## **Oznámenie o zmene navrhovanej činnosti**

**I/68 Sabinov, preložka cesty**

*September 2020*

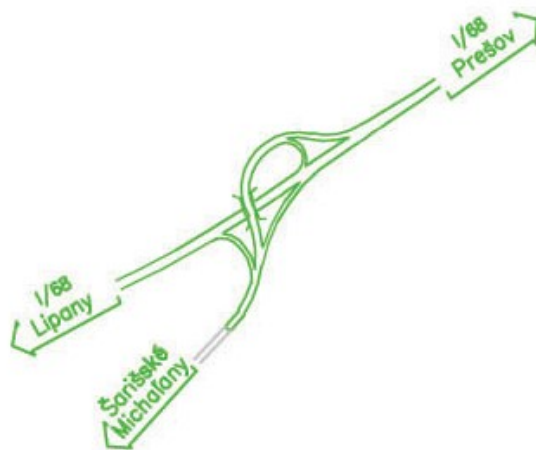
9. **Zmena dĺžky mosta: SO 207-00 Most cez údolie potoka Telek v km 4,6 preložky cesty I/68:**

*V pôvodnom riešení bola navrhovaná dĺžka mosta 355 m. Z dôvodu podrobnejšieho rozpracovania podkladov bola dĺžka mosta upravená na 266,54 m.*

Popis mosta: Most nad potokom a poľnou cestou. Most s ôsmimi poľami, jednopodlažný. Na základe vyhodnotenia IGP sa navrhuje založiť opory č.1 a 9 a podpery č.2 až 8 na veľkopriemerových víťaných pilótach priemeru 1,20m Dĺžka premostenia 256,60 m, dĺžka mosta 269,54 m, šírka mosta 14,90 m, výška mosta 13,83 m nad dnom potoka, plocha mosta 3746 m<sup>2</sup>. Most sa nachádza mimo zastavaného územia mesta Sabinov.

Nový tvar križovatky

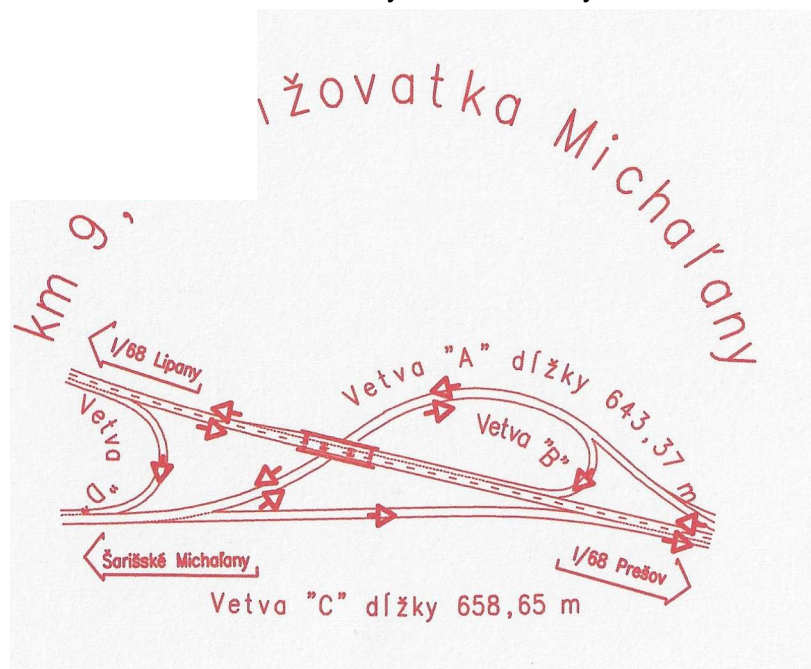
13. **Zmena polohy, a rozsahu križovatky: SO 105-00 Križovatka Šarišské Michaľany:** Podľa pôvodného návrhu bola táto mimoúrovňová križovatka umiestnená v km 9,390 preložky cesty. Z dôvodu podrobnejšieho zamerania terénu bolo čiastočne zmenené technické a územné riešenie tejto križovatky. Začiatok križovatky bol posunutý do km 9,1320 preložky cesta I/68. Základné usporiadane tejto križovatky ostalo zachované, došlo len k zmene výškových a smerových oblúkov jednotlivých vetiev, tak aby bolo maximálne využitá konfigurácia terénu

**Základný popis navrhovanej križovatky:** Mimoúrovňová križovatka Šarišské Michalany zabezpečuje prepojenie všetkých smerov medzi navrhovanou preložkou cesty I/68 a jestvujúcou cestou do Šarišských Michalían. Navrhnutá mimoúrovňová križovatka je trúbkovitého tvaru a pre svoje situovanie využíva jestvujúcu cestu I/68 a konfiguráciu existujúceho terénu. Križovatku tvorí 5 vetiev, ktoré sú plynulo napojené na preložku cesty I/68 a jestvujúcu cestu I/68. Dĺžky jednotlivých vetiev sú navrhnuté takto:
